## 改善箇所説明図

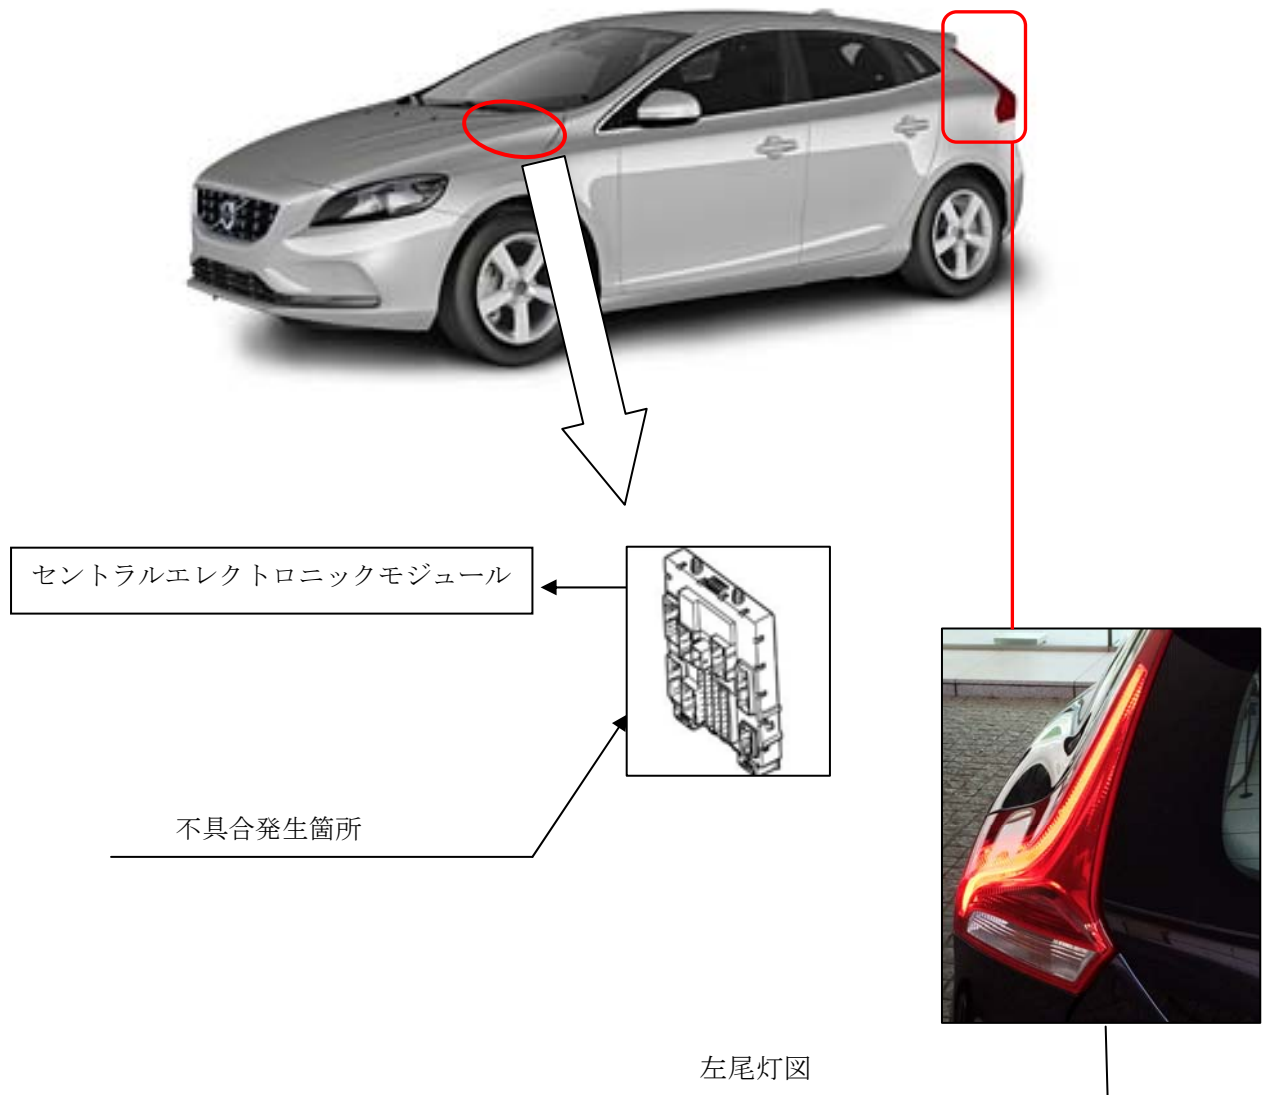
セントラルエレクトロニックモジュールのソフトウェアが不適切なため、左尾灯への電源が供給されず、左尾灯が点灯しないおそれがある。

全車両、対策されたソフトウェアに更新する。

運転者席側ドア開口部のドアストライカー付近に外-2120のステッカーと貼付する。
